PLAN LOCAL D'URBANISME INTERCOMMUNAL

5. RÈGLEMENT ÉCRIT

5.12.3. SECTEURS DE PLAN-MASSE

Déclaration de projet emportant mise en compatibilité n°2 approuvée le 15 octobre 2026

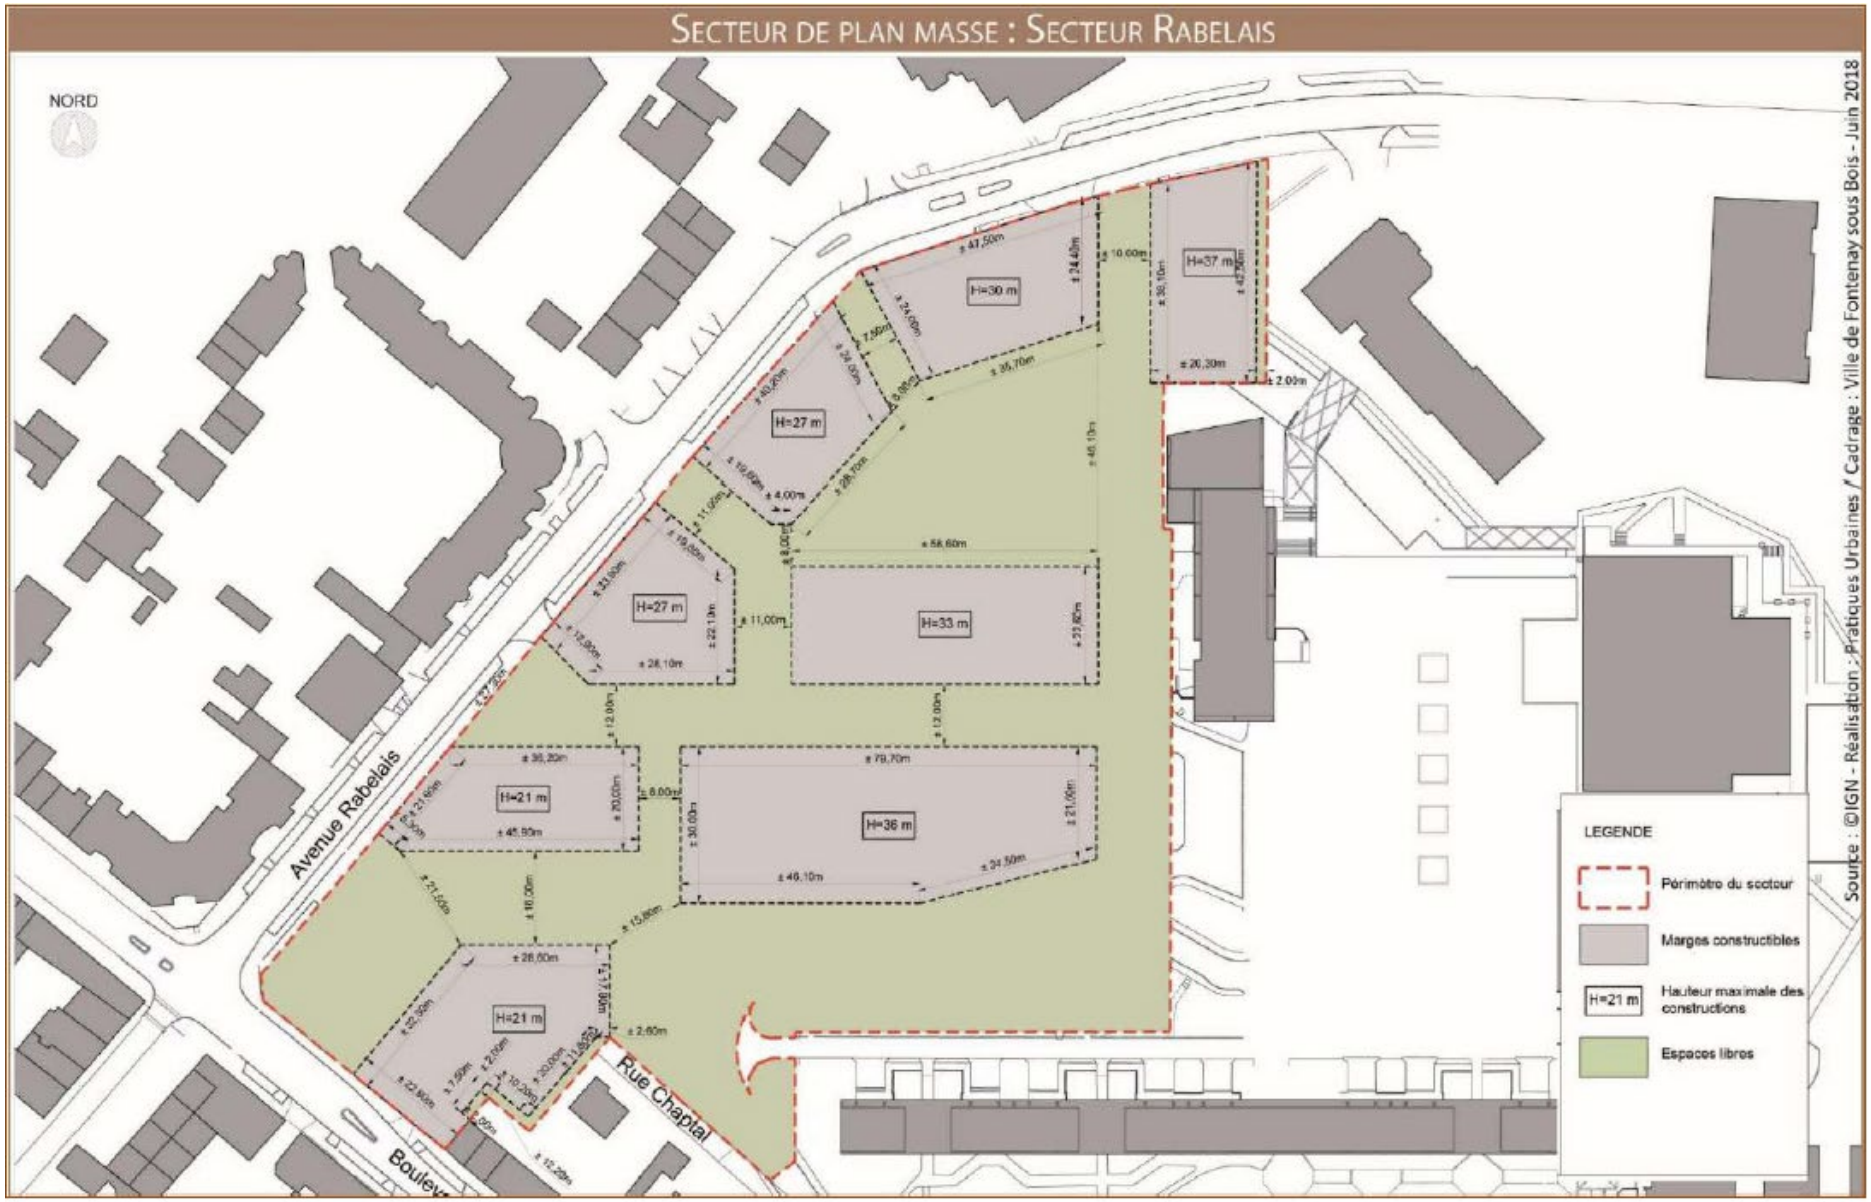
Le projet actuel respecte l'ensemble des règles dictées par le PLUi, à l'exception des articles 6, 7, 8, 9, 10 et 14 du secteur UBb.

En effet, les articles 6,7,8 et 9 qui concernent l'implantation des constructions par rapport aux voies et emprises publiques ou voies privées, par rapport aux limites séparatives, vis-à-vis de l'implantation des constructions des unes par rapport aux autres sur une même propriété et vis-à-vis de l'emprise au sol ne peuvent s'appliquer à la lettre ici du fait de la particularité du parcellaire, du relief et des tours voisines. Le projet nécessite donc de réduire très ponctuellement certaines distances fixées dans ces articles.

En effet, l'article 10 du PLUi impose une hauteur maximale de 12m en secteur UBb. Or le projet est en l'état incompatible puisqu'il propose des hauteurs maximales plus importantes et différentes en fonction du relief du terrain : les hauteurs les plus basses se localisent sur la crête tandis que les hauteurs les plus hautes sur le début du versant. De plus, le projet reste cohérent avec les hauteurs des avoisinants, dont la tour la plus proche (cf Albert Camus) mesure approximativement 75m.

Et enfin, l'article 14 du PLUi impose 35 % d'espaces végétalisés minimum. Or, même si le projet en l'état se rapproche de cet objectif, il reste incompatible sur l'exigence d'espaces végétalisés et de la pleine terre au regard notamment d'une place minérale à créer, de la pente des terrains et de la nécessité de réaliser des aménagements en sous-sol type places de parking, de surcroît lorsque le secteur de plan masse couvre plusieurs parcelles, appartenant à plusieurs propriétaires. Il est tout de même prévu un parc végétalisé et des toitures plantées.

Au regard du projet global, ces dispositions s'appliquent à l'échelle de l'ensemble du périmètre du plan masse, y compris sur les emprises publiques actuelles ou à créer, et non à la parcelle ou à l'unité foncière.

Si le projet est réalisé en différentes phases, les mesures et /ou pourcentages devront être calculés en fonction du projet finalisé et non en fonction de chaque phase.

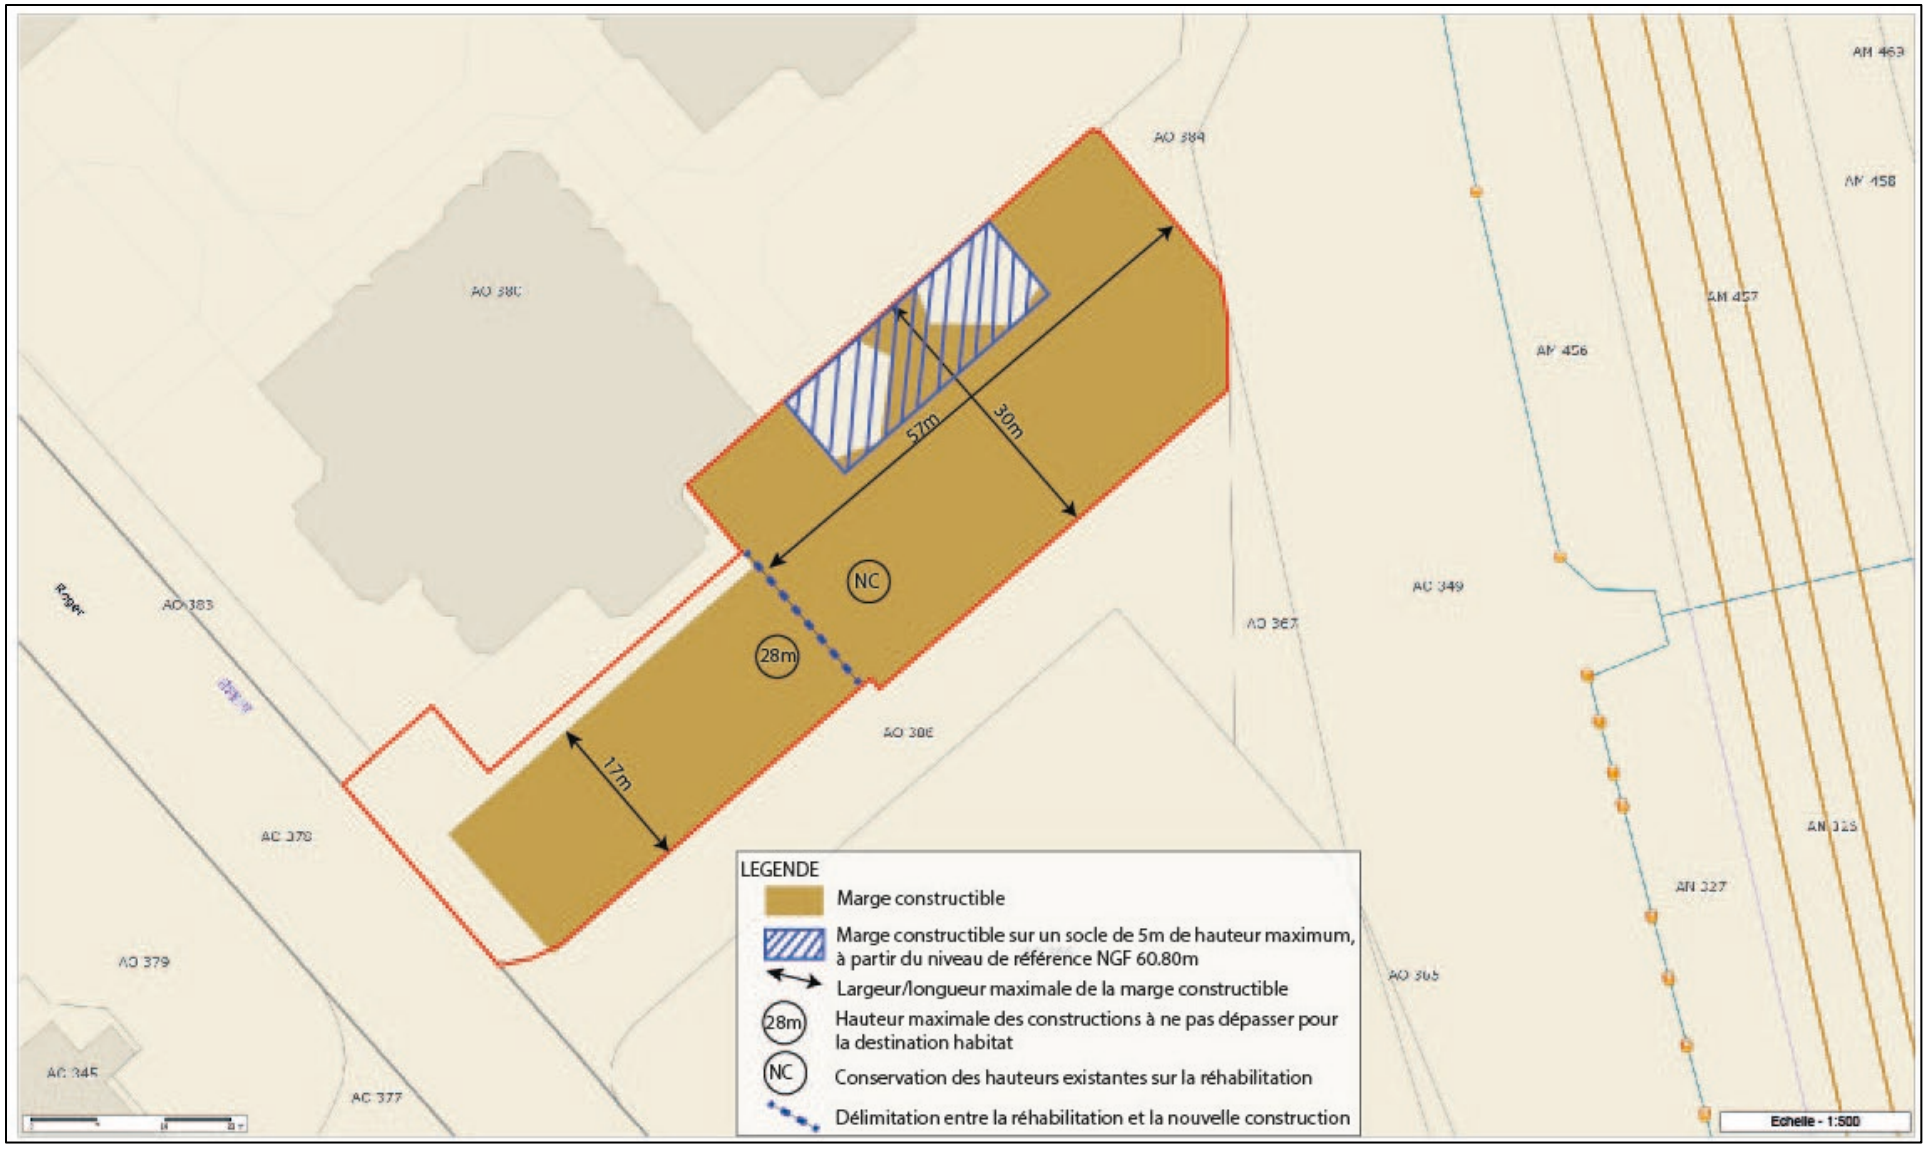
- Article UZ1 : Compte tenu du bâtiment existant et du projet, l'édification d'un nouveau bâtiment considéré comme constructions nouvelles, en lieu et place du CMS, est autorisée.
- Article UZ3 et UZ4 : Dans l'objectif de développer un projet économique attractif à proximité immédiate de la polarité de la gare Val de Fontenay, il est nécessaire d'ajouter la disposition particulière selon laquelle les articles UZ3 et UZ4 ne s'appliquent pas au secteur de plan masse Périastre.

- Article UZ7 : L'implantation des constructions devra se faire à l'intérieur des marges constructibles inscrites sur le plan ci-dessous. Pour la nouvelle construction et pour les façades comportant des vues directes, la distance entre la façade et la limite de propriété devra être de 2 mètres minimum sans notion de prospect lié à la hauteur.

- Article UZ8 : La distance entre les 2 façades devra être de 8 mètres minimum, sans notion de prospect lié à la hauteur. Cela ne fait pas obstacle à la réalisation de passerelles, coursives, ….

- Article UZ10 : La hauteur maximale du bâtiment réhabilité restera inchangée. Néanmoins l'entrée principale du bâtiment pourra être améliorée, dans une marge et une hauteur maximale délimitées sur le plan ci-dessous. La hauteur maximale de la nouvelle édification à destination d'habitat pourra être de 28 mètres maximum.

- Article UZ14 et UZ15 : Le projet repose sur l'ambition de conjuguer l'objectif de végétalisation du secteur, qui se veut actuellement très minéral, et celui de proposer une mixité programmatique. Toutefois, la quasi-totalité de la surface du terrain est occupée en infrastructure par l'emprise du parking souterrain, faisant obstacle à la présence d'espaces libres de pleine terre tels que définis par le PLUi.

Afin de s'adapter à cette contrainte spécifique et à l'impossibilité de réaliser des espaces de pleine terre, il est dérogé - au sein du présent périmètre de secteur de plan masse - aux articles UZ14 et UZ15 applicables pour la commune de Fontenay-sous-Bois.

Dans ce cadre, le projet est soumis à la règle suivante : « la proportion d'espaces verts existante sera a minima maintenue »

- Article UZ17 : Il n'y a pas d'obligation de création ni de maintien de place de stationnement automobile.
